Tilladelse til kystbeskyttelse i form af dige og dæmning med højvandsluse, del af Ringvej Syd

Tilladelse til etablering af kystbeskyttelse af Horsens midtby

Figur 2 Terrænnær grøft langs pumpeanlægget med afløb mod vest er angivet med blå streg (MKR s.172).

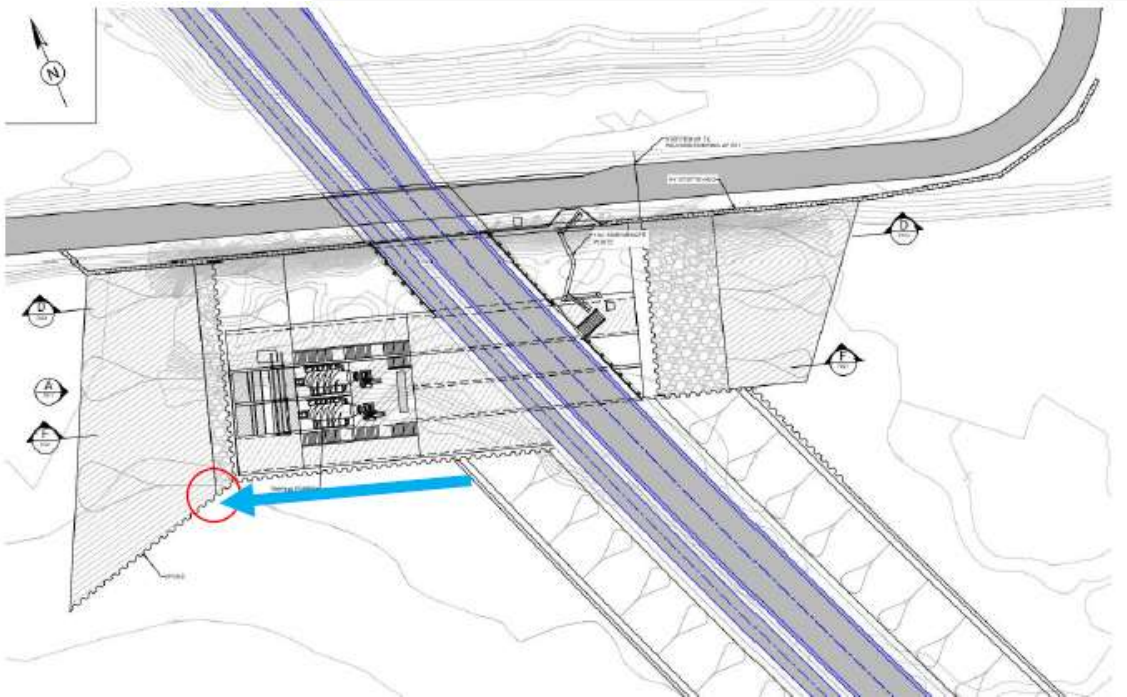
Nedbør, der falder over Boller Enge, ikke vil nedsive gennem de underliggende lerlag, men dræner i stedet af terrænnært og følger terrænet mod en lavning, som vil komme til at være under det kommende anlæg. Det er fra bygherres side planlagt, at en grøft langs dæmningsanlæggets vestlige side leder det tilstrømmende overfladevand ud i udmundingen af Dagnæs Bæk, hvorved det undgås, at stagnerende overfladevand op ad dæmningsanlægget påvirker hydrologien i rigkærspartier vest for vejanlægget. Dæmningsanlæg og grøft ses af kort nedenfor, se figur 2.

2.19 For at sikre den fortsatte funktion af eksisterende afvandingsanlæg og tilstødende arealers afvandingsmulighed skal Bygherre etablere grøfter/rør som beskrevet i projektet herunder og jf. bilag 1

- en terrænnær grøft langs med pumpeanlægget i Dagnæs Bæk
- rørføring parallelt med dæmningens vestside
- rørgennemføring gennem dæmningen med tilledning til eksisterende grøft

Figur 3 Mørk blå; beskyttede vandløb. Lys blå; drænggrøft. Brun; dræn. Sort streg; dæmningsanlægget. (MKR s. 189).

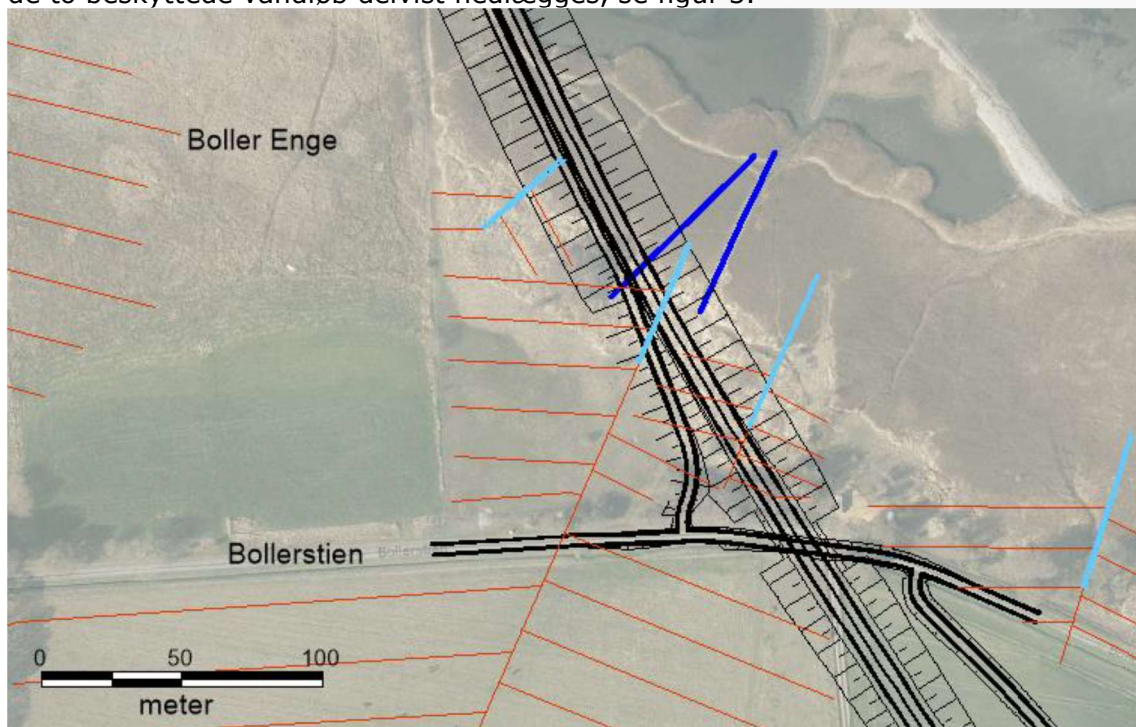
Projektet påvirker to strækninger med § 3-beskyttede vandløb i Boller Enge, idet at de to beskyttede vandløb delvist nedlægges, se figur 3.

Kystbeskyttelsesplanlæggets sydlige del nær Bollerstien passerer over eksisterende drænsystemer, hvoraf to delstrækninger er udpeget som beskyttede vandløb i 1982. For at sikre fortsat afstrømning etableres nyt rør parallelt med vejen. Røret optager drænvand fra de afskårne drænledninger og føres under dæmningen med afløb til eksisterende grøft. Tilslutningen etableres med kontrklapper for at forhindre, at vand løber tilbage i røret ved høj vandstand i fjorden.
